# 改善箇所説明図

【対象装置外観】  
テールゲートリフタ装置

【不具合発生箇所】  
リリーフバルブ

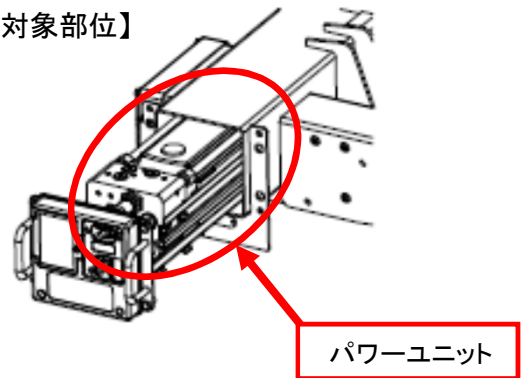
後部格納式テールゲートリフタのプラットホームを作動させるパワーユニット（油圧発生装置）において、リリーフバルブ（圧力制御弁）の構成部品に組み付けが不適切なものがあり、油圧が設定値以上に上昇することがある。その状態で使用を続けると、最悪の場合、プラットホームが一時的に傾斜し、プラットホーム上の積み荷が車体側へ移動するおそれがある。

全車両、パワーユニットの油圧を測定し、基準値内の場合は構成部品の再固定を行う。基準値を超えるものはパワーユニットを良品に交換する。

改善実施済車には、パワーユニット格納箱に緑色のシールを貼付ける。
